第5回 原子炉压力容器に対する供用期間中の破壊靱性の確認方法等の  
技術評価に関する検討チーム 資料5-2に対するコメント

令和2年7月9日  
(一社)日本電気協会  
原子力規格委員会

標記につきましては、第5回検討チーム会合資料5-2の技術評価書案に対するコメントを以下の通り取りまとめましたので回答いたします。

図 10-1 脆化予測による予測誤差を考慮したマージン( $M_b$ )

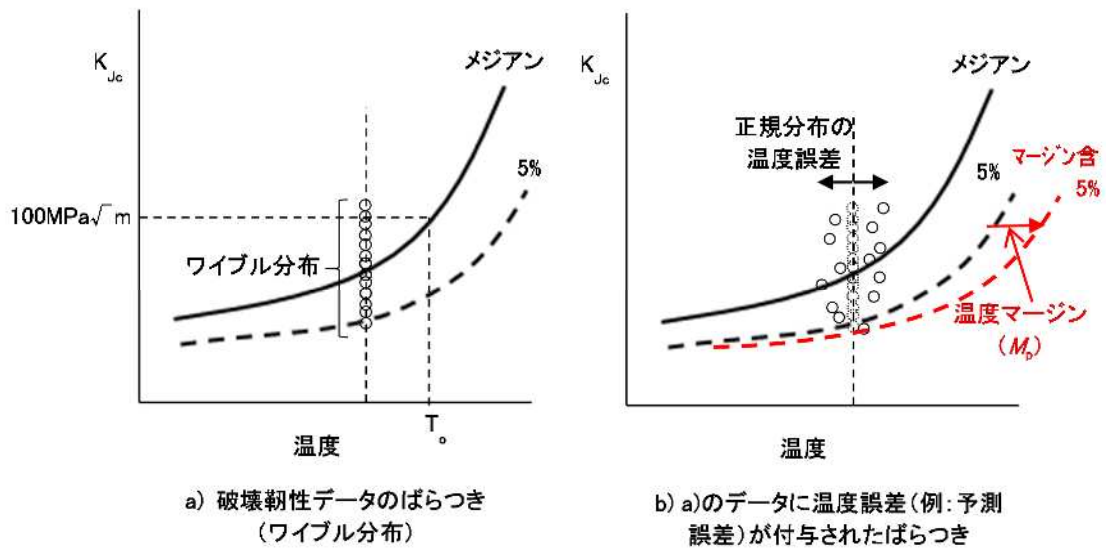
$M_k$  の算出式は  $\sigma_M$  を含む二乗和平方根の値から  $\sigma_M$  を引いており、 $\sigma_o^2 + \sigma^2 < 3\sigma_M^2$  の範囲では [ ] 内の値が  $(\sigma_o^2 + \sigma^2)^{1/2}$  よりも小さくなる。数値を代入すると、 $\sigma > 40.5^\circ\text{C}$  の場合にのみ  $\sigma_M$  より大きなマーヅン  $M_k$  となるので、今後の検討が望まれる。

第3回検討チーム会合参考資料 3-3 の回答(2)b.にも記載のとおり、 $T_{r30}$ に基づく破壊靱性遷移曲線を使用する場合、破壊靱性のばらつきに対して 5%信頼下限で評価しますが、脆化予測を行う場合には、更に予測に伴う不確かさ(予測誤差)を考慮する必要があります。その付加するマージンとして  $M_b$ を設定しています(図 10-1 参照)。また、マスターカーブの  $T_0$ に基づく破壊靱性遷移曲線を使用する場合には、破壊靱性データ数等に応じた  $T_0$ の誤差が含まれますので、これも考慮したマージンとして  $M_k$ を設定しています。誤差伝播の法則から、温度に換算したマスターカーブの破壊靱性のばらつき( $\sigma_M$ )に、脆化予測に伴う不確かさ( $\sigma$ )及び  $T_0$ の誤差( $\sigma_{T_0}$ )が付加された場合の破壊靱性のばらつきは、 $\sqrt{\sigma_M^2 + \sigma_{T_0}^2 + \sigma^2}$ で表されます。したがって、5%信頼下限(メジアン+1.65 $\sigma$ )の破壊靱性遷移曲線を使用する際に付加すべきマージン  $M_k$ は、5%信頼下限を使用することによるばらつき(1.65 $\sigma_M$ )を差し引いた  $1.65 \times \{\sqrt{(\sigma_M^2 + \sigma_{T_0}^2 + \sigma^2)} - \sigma_M\}$ となります。このように、本来の破壊靱性データのばらつきは5%信頼下限で評価することとしており、 $M_k$ は、脆化予測と  $T_0$ の誤差を考慮するための追加のマージンとして設定していますので、 $M_k$ は  $\sigma_M$ より大きくする必要はありません。(添付資料-1)

図 2-2 マスターカーブの  $K_{Jc(\text{med})}$ と  $K_{Jc(0.05)}$ の温度差

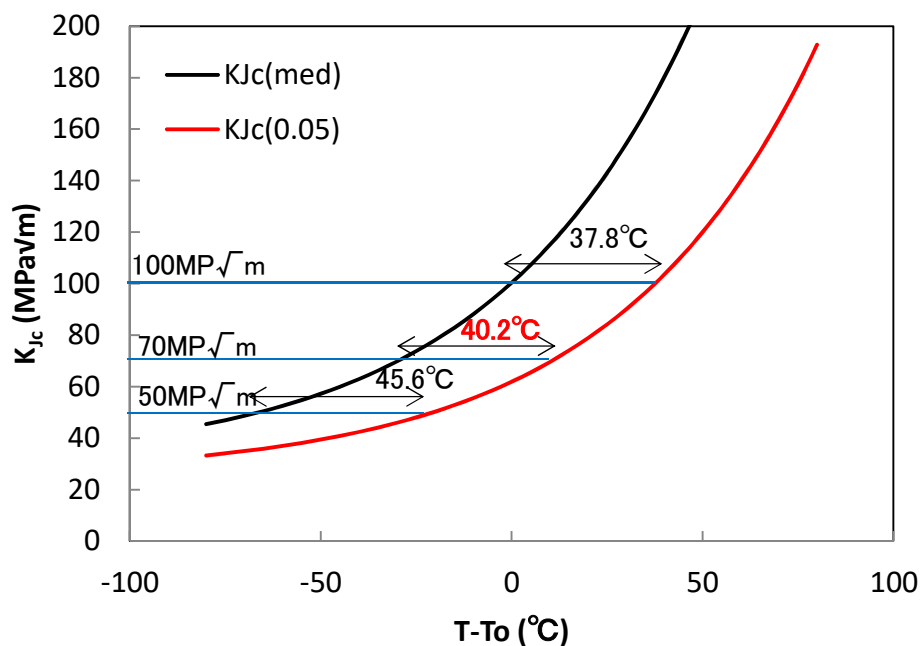
しかし、 $K_{Jc}=70\text{MPa}\sqrt{\text{m}}$  における温度と  $T_{r30}$  における温度の関係性、 $K_{Jc}=70\text{MPa}\sqrt{\text{m}}$  での  $K_{Jc(\text{med})}$  と 5%信頼下限の  $K_{Jc(0.05)}$  の温度差でもって代表値とすることは説明されていない。また、温度裕度の平均が  $2.2\sigma$  であることを踏まえれば、 $1.65\sigma$  は検討の余地がある。したがって、 $M_p$  の値は、今後の検討が望まれる。

$K_{Jc}=70\text{MPa}\sqrt{\text{m}}$  における  $K_{Jc(\text{med})}$  と  $K_{Jc(0.05)}$  の温度差である  $40.2^\circ\text{C}$  は、マスターカーブにおける破壊靱性のばらつき ( $1.65\sigma$ ) を温度に置き換えたものです。 $T_{r30}$  の破壊靱性遷移曲線もマスターカーブのばらつきを使用していますので、 $T_{r30}$  の破壊靱性曲線に対するマーヅンを検討する場合でも、このマスターカーブのばらつき ( $1.65\sigma = 40.2^\circ\text{C}$ ) を使用することで問題ないと考えています。また、 $K_{Jc}=70\text{MPa}\sqrt{\text{m}}$  での温度差を代表値としたのは、第4回検討チーム会合資料 4-1 の回答(参考2)にも記載しましたように、PTS 状態遷移曲線と接するのが破壊靱性遷移曲線の  $70\text{MPa}\sqrt{\text{m}}$  付近であるためです。なお、 $1.65\sigma$  は、第3回検討チーム会合参考資料 3-3 の回答(2)b.にも記載のとおり、正規分布の 5%信頼下限がメヅアン+ $1.65\sigma$  であることから設定しています。コメント No.6 にも記載のとおり、ここで  $2.2\sigma$  とするのは適切ではありません。このようなマーヅンの取扱いは、第3回検討チーム会合参考資料 3-3 の回答(2)b.にも記載のとおり、モンテカルロ計算や照射後破壊靱性データが破壊靱性遷移曲線を上回る確率や Wallin の評価方法による破損確率を求めて妥当性を確認しています。

- a) マスターカーブのワイブル分布に従う破壊靱性のばらつきを他のばらつきと同列に扱えるように温度軸方向の正規分布(標準偏差:  $\sigma_M$ )に置き換えました。図 2-2 より、PTS 評価の  $K_{Ic}$ と接する付近の  $K_{Jc}=70\text{MPa}\sqrt{\text{m}}$  での  $K_{Jc(\text{med})}$ と 5%信頼下限の  $K_{Jc(0.05)}$  の温度差は 40.2°Cであり、正規分布の 5%信頼下限はメジアン+1.65 $\sigma$ であることから、破壊靱性のばらつきの温度軸方向の標準偏差  $\sigma_M$ を 24°C(40.2 $\div$ 1.65=24.4を切り捨て)に設定しました。
